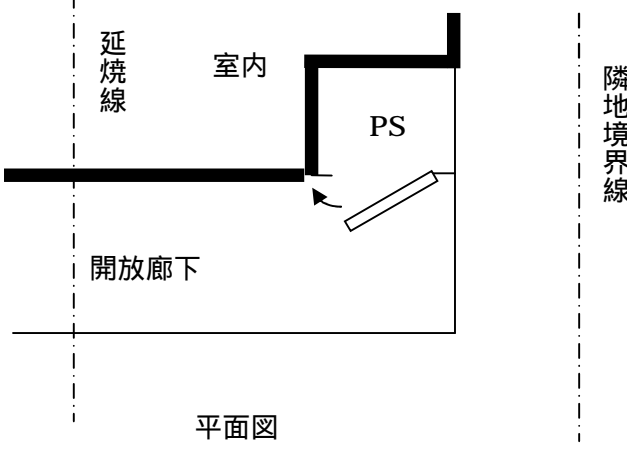
No	頁	質問	回答
1	その他	<p>共同住宅 3 階建ての 1 階部分に、住宅専用の自動車車庫がある場合、異種用途区画が必要か。</p>	<p>自動車車庫が共同住宅に包含されるものとして原則異種用途とはみなされないが、一定の規模（令第 112 条第 12 項）を超えるものは異種用途とみなし区画（令第 112 条第 13 項）が必要である。</p>
131		<p>当ページの絵図が屋外避難階段（令第 123 条第 2 項）であった場合、この PS（床・壁は耐火構造）の扉は同項第一号の「その階段に通ずる出入口以外の開口部」に該当するため設置は不可か。あるいは下図の質問・回答を踏まえ、PS の扉は外壁の開口部ではなく建物自身の火災によって、屋外避難階段利用者が煙や炎にさらされる危険性がないため設置が可能と考えてよいか。</p>	<p>設置することができるものとする。また PS だけでなく EPS の場合も同様である。</p>
<p>（参考） 2011.11.9 更新 No3</p>			
2		<p>【延焼のおそれのある部分 附属建築物の取扱い】 延焼線内の PS に防火設備は不要と扱えるか。PS 内にガスメーターや給湯器等が設置されている場合、ガス事業法や消防法、条例により、防火設備で密閉できない。扉内設置形とすれば防火設備同等と扱えるか。</p>  <p style="text-align: center;">平面図</p>	<p>PS の室内に面する壁を外壁とみなし、PS 扉は外壁の開口部には該当しない。</p>
